# 大型トラックの動力伝達装置のリコールについて

平成 24年9月6日

#### リコール届出番号3022

# 改善箇所説明図

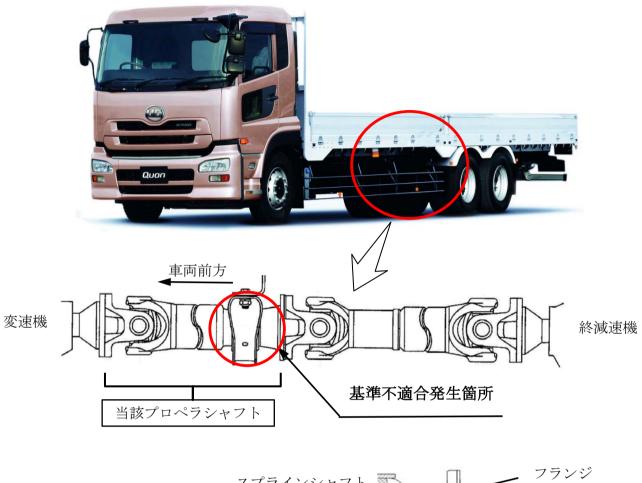
大型トラックのプロペラシャフトにおいて、スプラインシャフトの寸法が小さいため、それと結合するフランジとの間の遊びが大きいものがあり、当該フランジとスプラインシャフトを固定する締結用ボルトに過大な入力が生じることがある。そのため、そのままの状態で使用を続けると、当該ボルトが折損し、最悪の場合、プロペラシャフトが脱落し走行不能となるおそれがある。

全車両、当該プロペラシャフトを良品と交換する。

注: 内は、交換部品を示す。

識別:フランジ部に、黄色ペイントを塗布する。
